АВТОМОБИЛЬНАЯ ДОРОГА «ОБХОД АДЛЕРА»

Книга 12. Опоры 16, 16а. Тела опор

ДМ12-2023-1809-РД-3-Эст-КЖ1-ТО16-16а

Замечания к рабочей документации

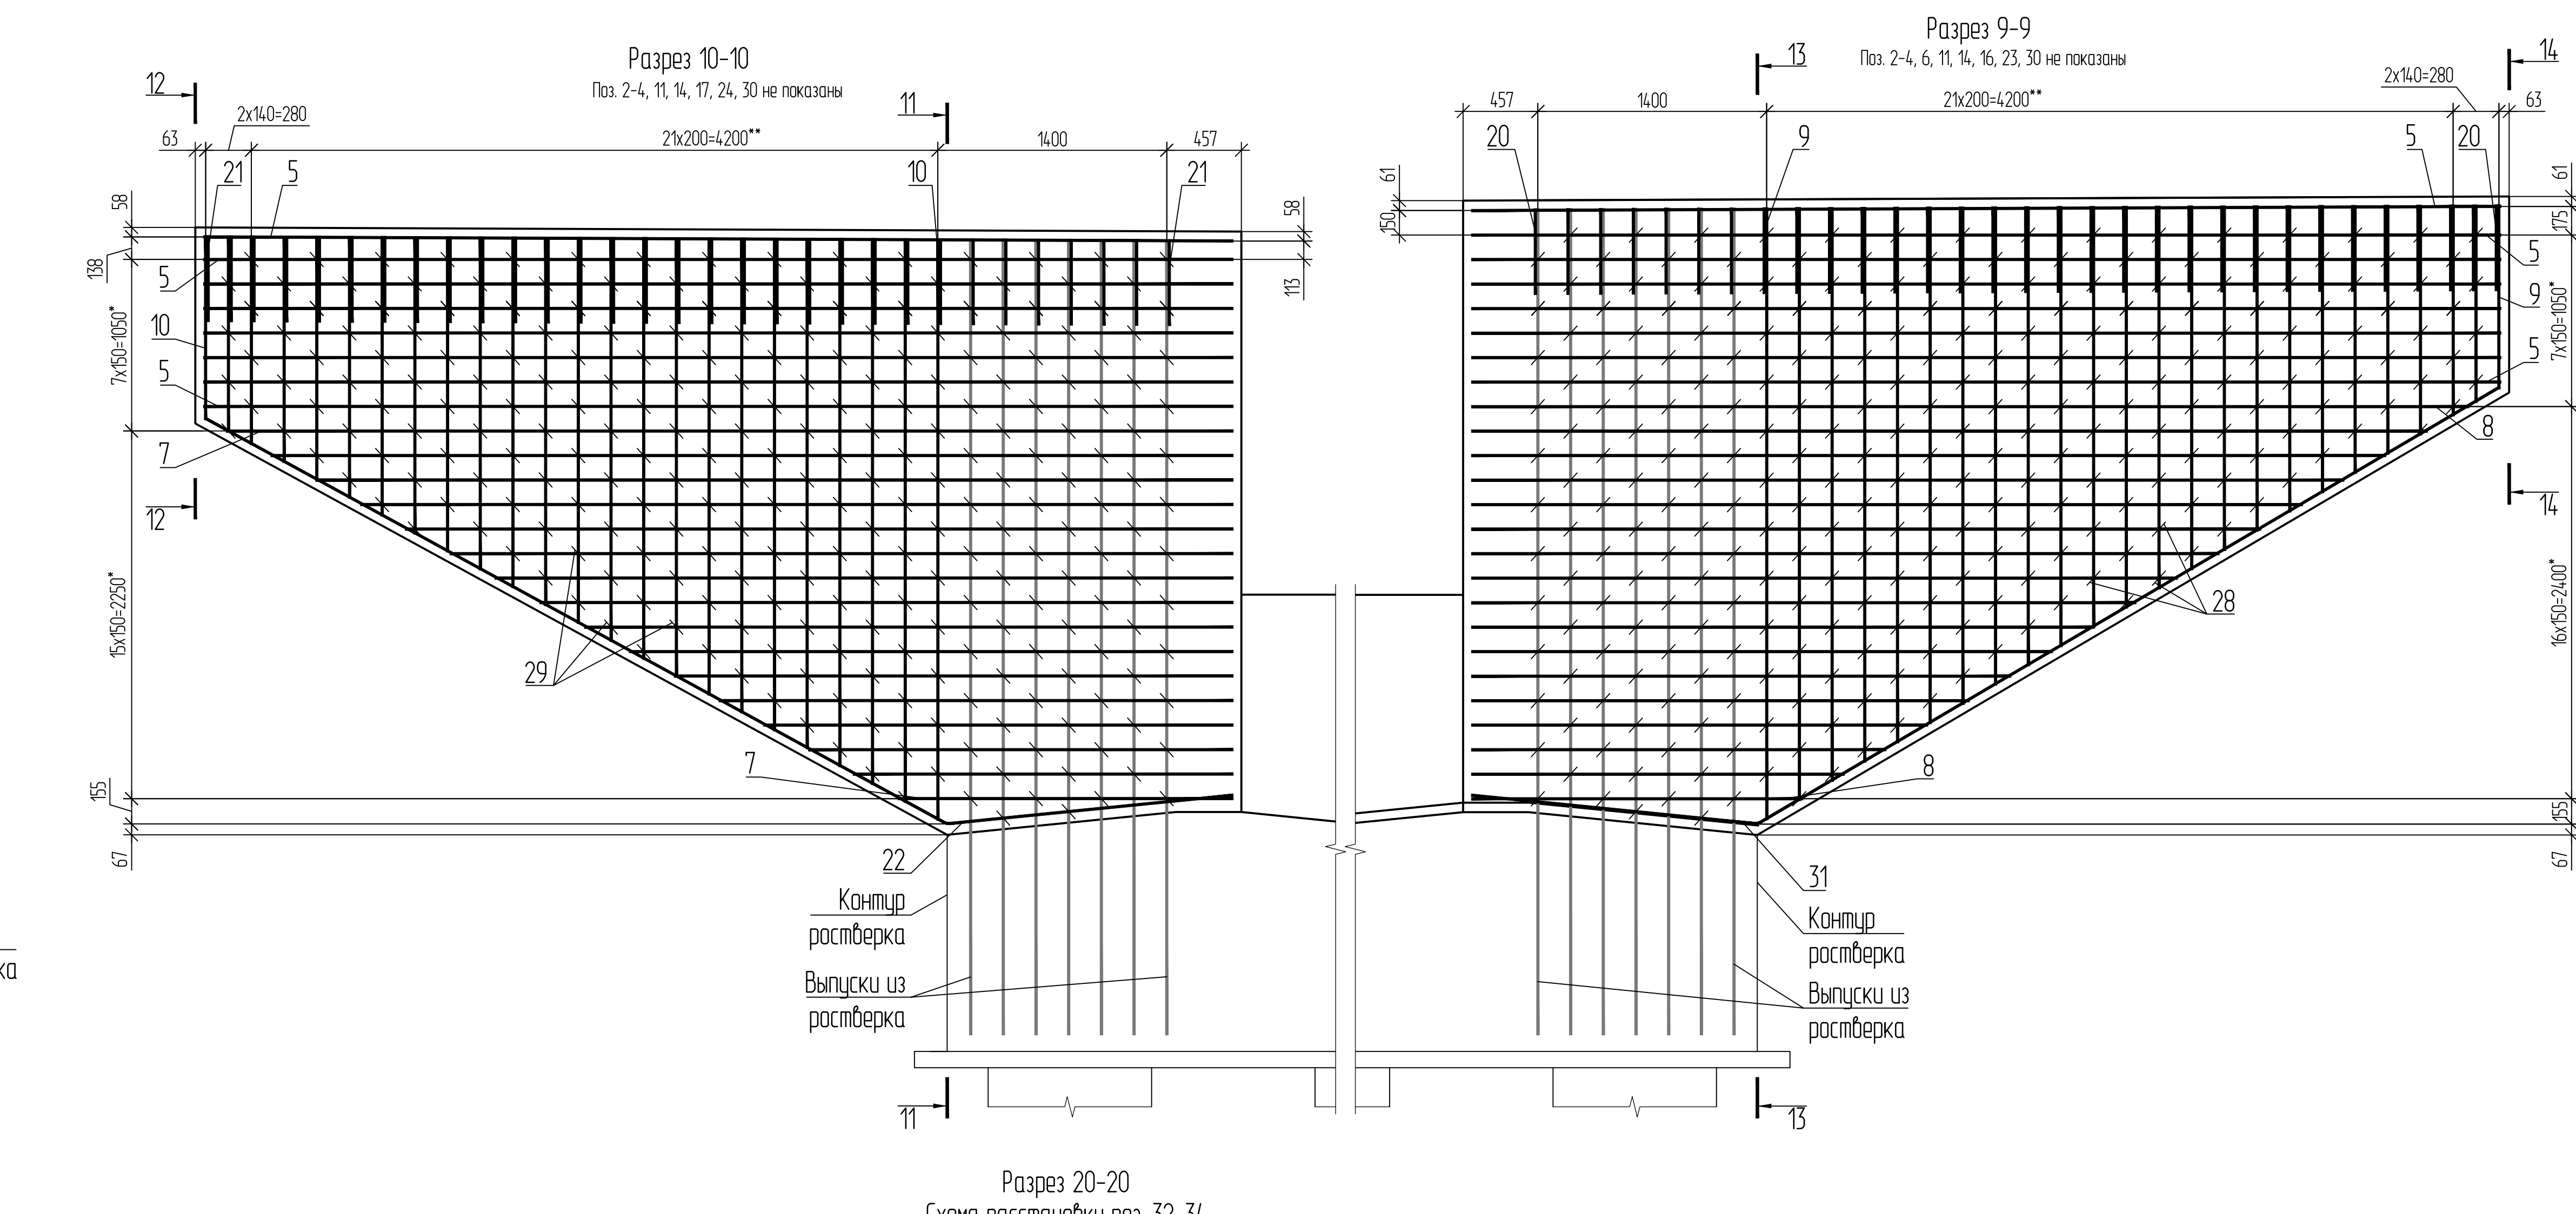
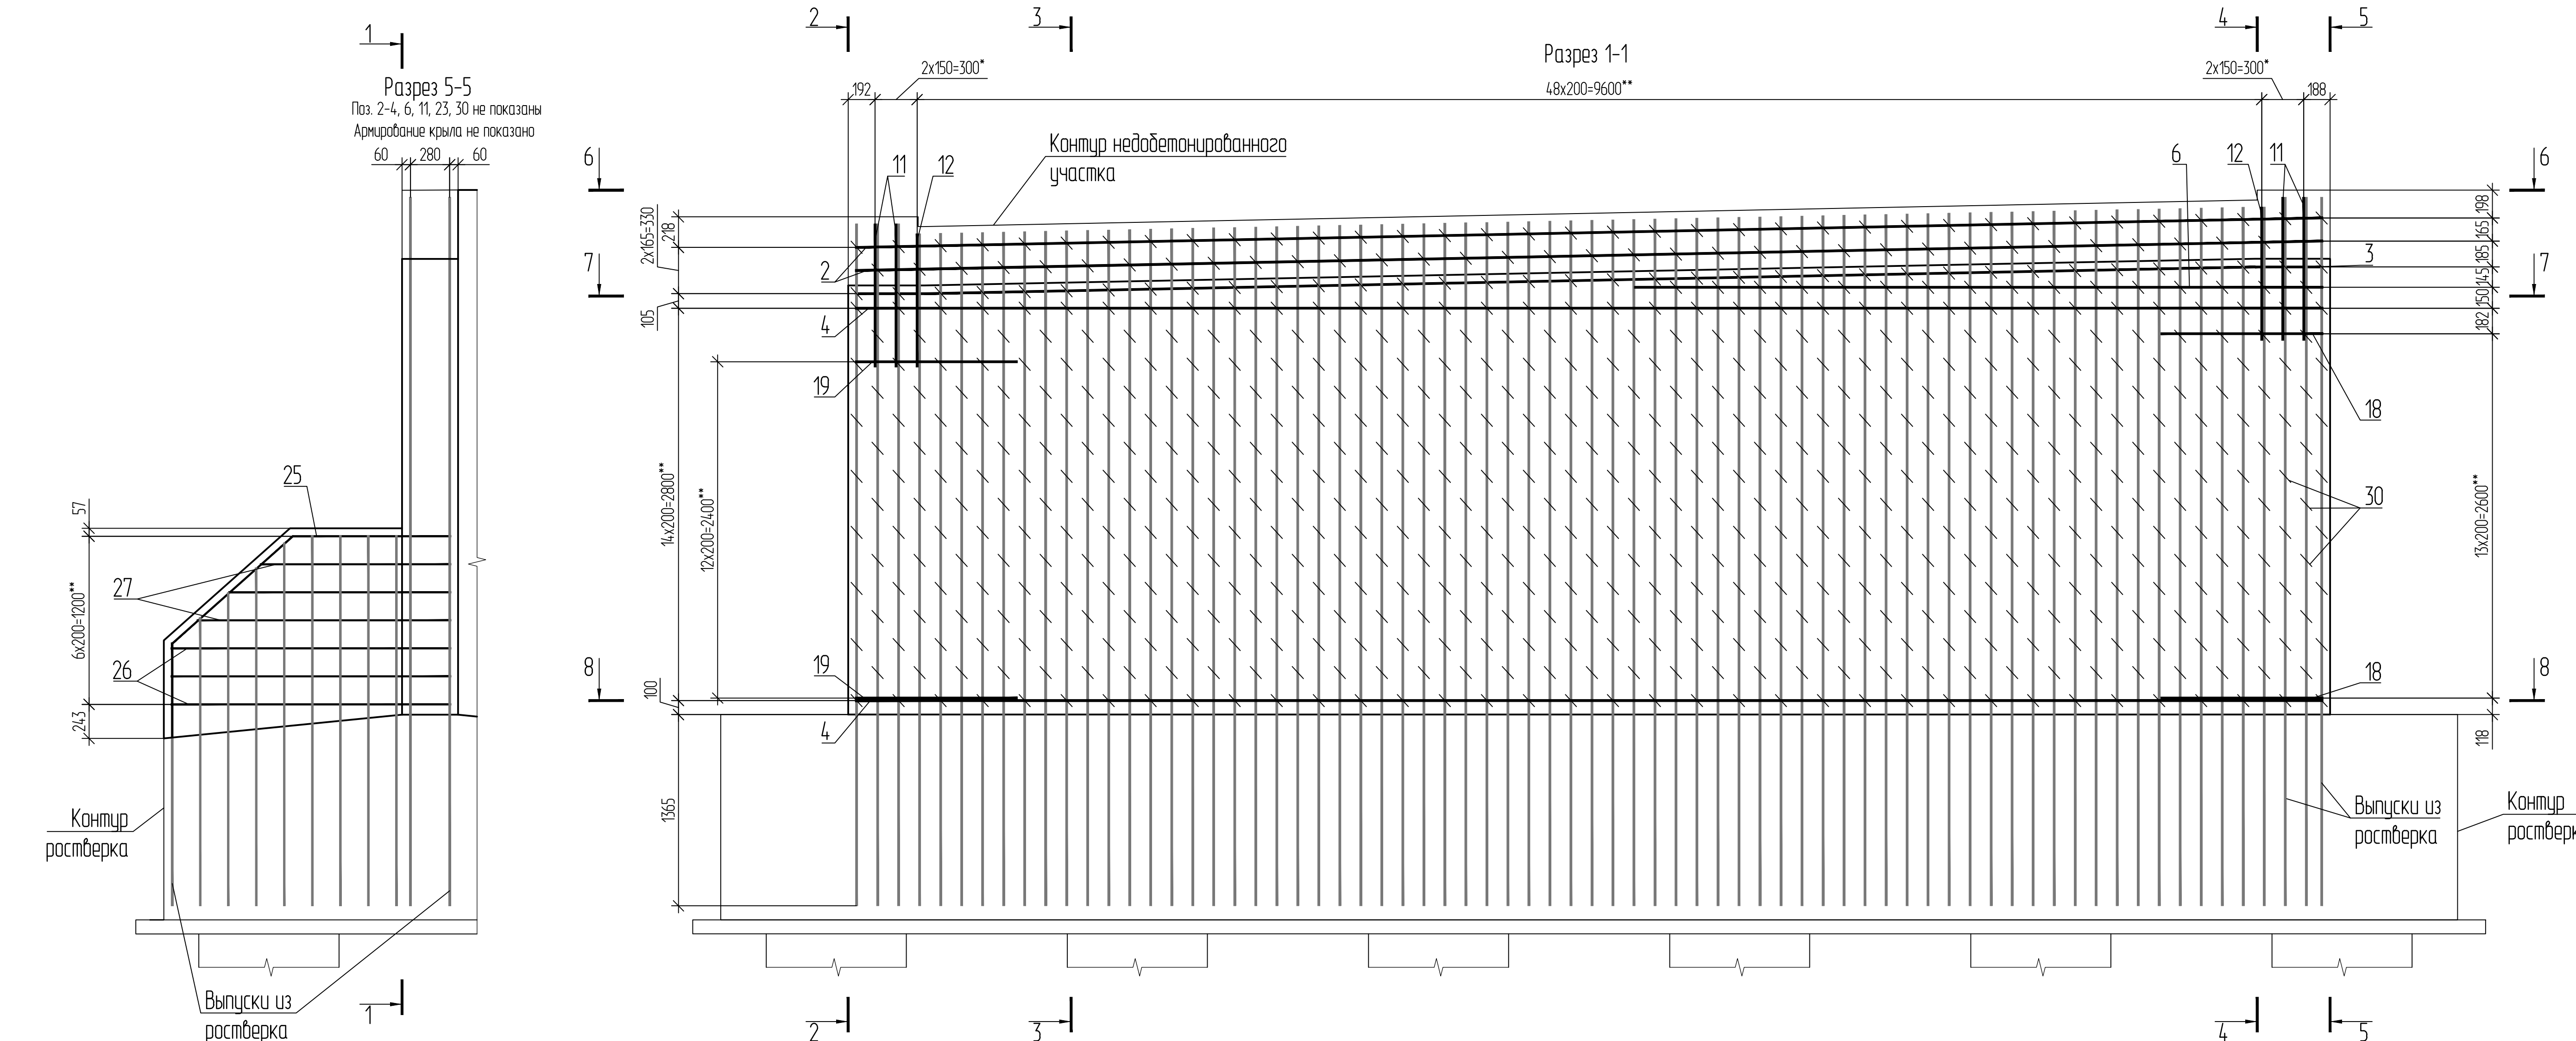
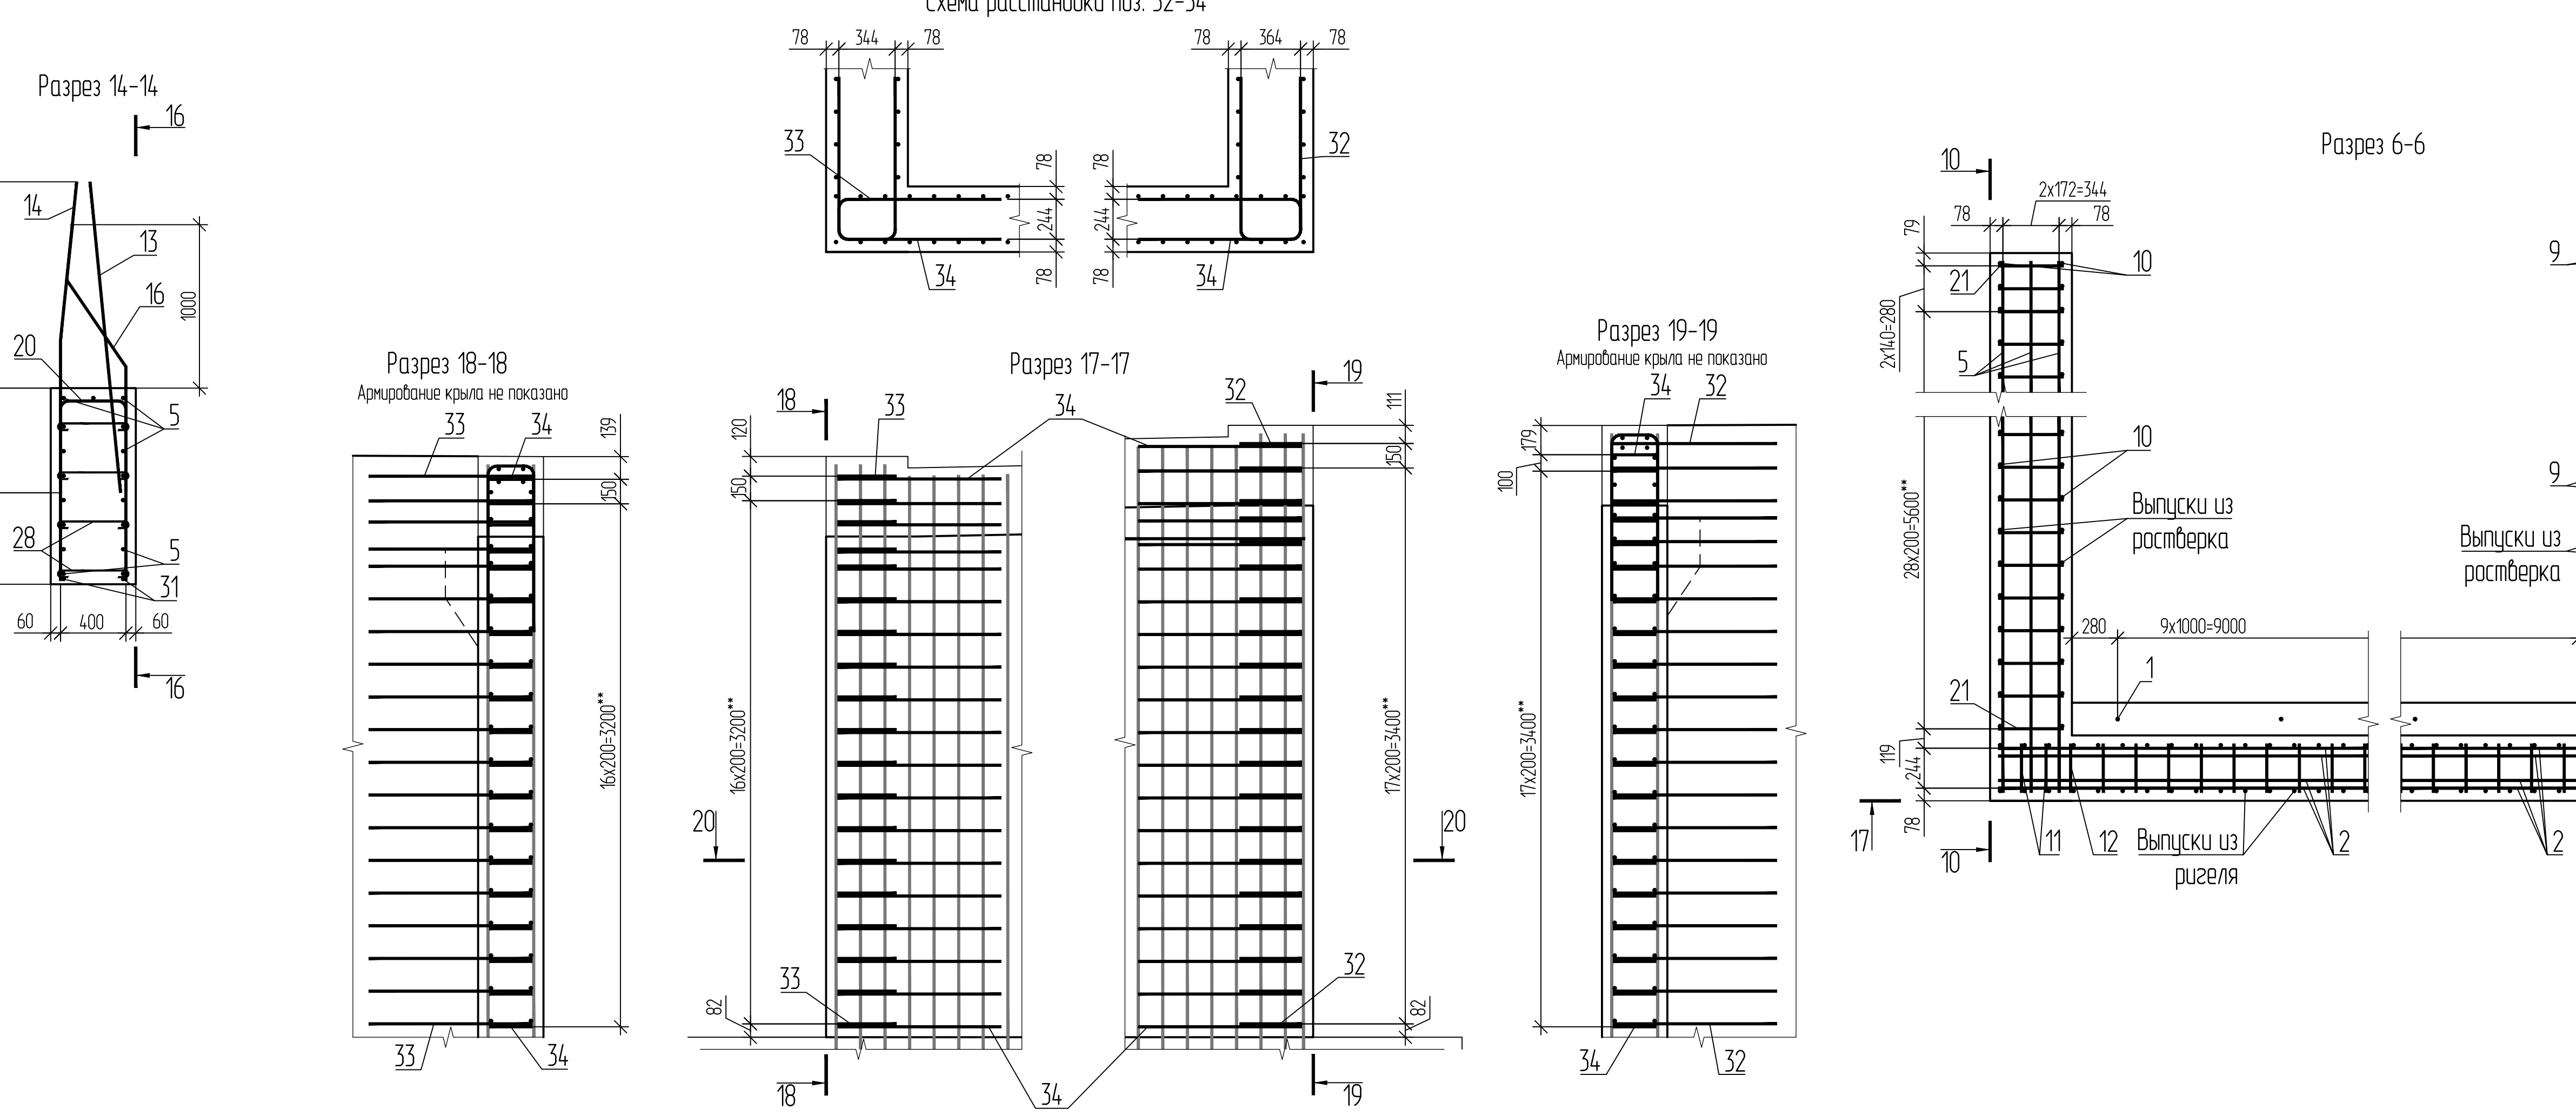
3.	В рабочей документации ДМ12-2023-1809-РД-3-Эст-КЖ1-ТО16-16а добавить на л.3,4 разрезе 2-2 штриховку сечений крыльев.		Замечание принимается. Штриховка добавлена.	Устранено
